OFICIO N° 2859 -2019-ANA-DCERH

Asunto : Opinión favorable al Informe Técnico Sustentatorio para la "Modificación de la ubicación, Líneas de Flujo y Vías de Acceso de 58 Pozos de Gas, Manifolds y Líneas de Recolección en el Lote XIII-B"

INFORME TÉCNICO N° 1152-2019-ANA-DCERH/AEIGA

Figura 1. Esquema de cruce de cuerpos de agua con vías de acceso durante activación de quebradas

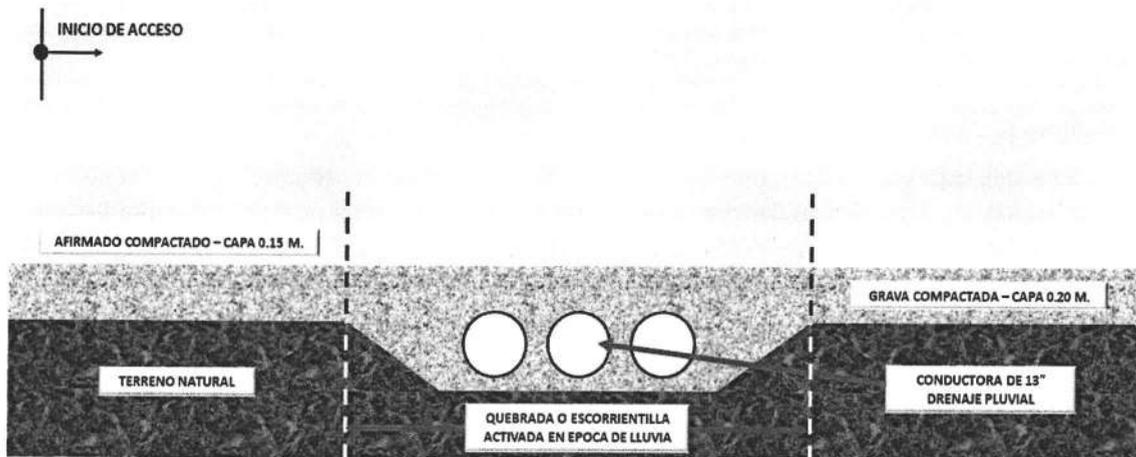
En el Anexo D de la Observación N° 1-ANA, Información complementaria (16.12.19), se presenta el “Instructivo de construcción de accesos”, donde se indica el proceso constructivo, el cual contempla las siguientes actividades: Replanteo del eje del acceso, limpieza y perfilado del terreno, y conformación del acceso. Además, presentan el esquema constructivo, el cual se observa en la siguiente Figura.

Figura 2. Sección típica de instalación de línea de flujo en cruce de cuerpos de agua

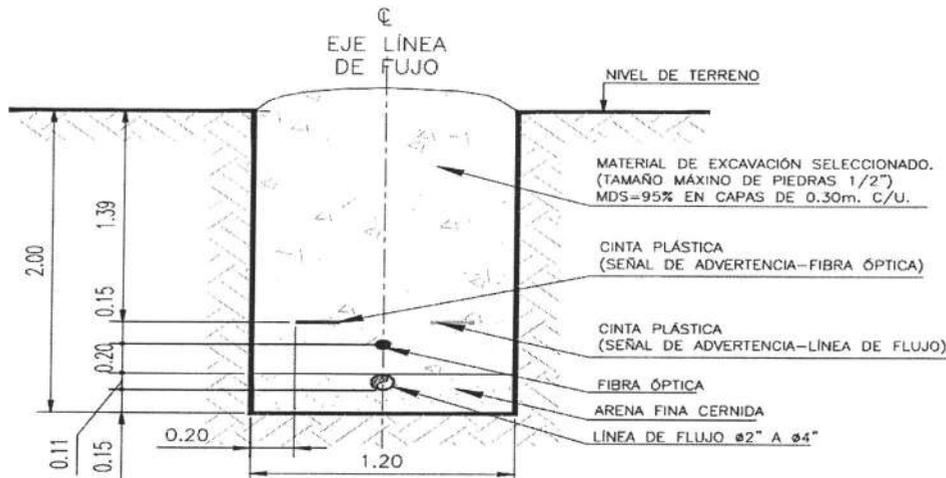
Para los trazos de tubería de gas que cruzan quebradas, el procedimiento constructivo en estos cruces toma mayores salvaguardas con el fin de proteger las instalaciones en el caso de ocurrencia de máximas precipitaciones, como es el caso del "Fenómeno El Niño" (FEN). La descripción detallada del procedimiento se indica a continuación:

- Se realizará la excavación de una zanja de mayor profundidad que la excavada en la zona regular. La profundidad final será de 2 metros bajo el lecho de la quebrada, garantizando en todo momento que el talud de la zanja permanezca estable para evitar desprendimiento del terreno.

- Se instala en el lecho una cobertura de 15 centímetros de arena o material fino libre de rocas sobre la cual se asentará la tubería.
- Se procederá con la instalación del "varillón" dentro de la zanja con el apoyo de equipos de maquinaria pesada, garantizando en todo momento el cuidado de la integridad de las tuberías. Instalada en el lecho la tubería se verificará el estado del revestimiento.

- Se procederá al llenado de la zanja con material libre de rocas extraído de la misma zanja. Se instalarán las cintas de seguridad y fibra óptica a una distancia de 35 y 20 centímetros aproximadamente.
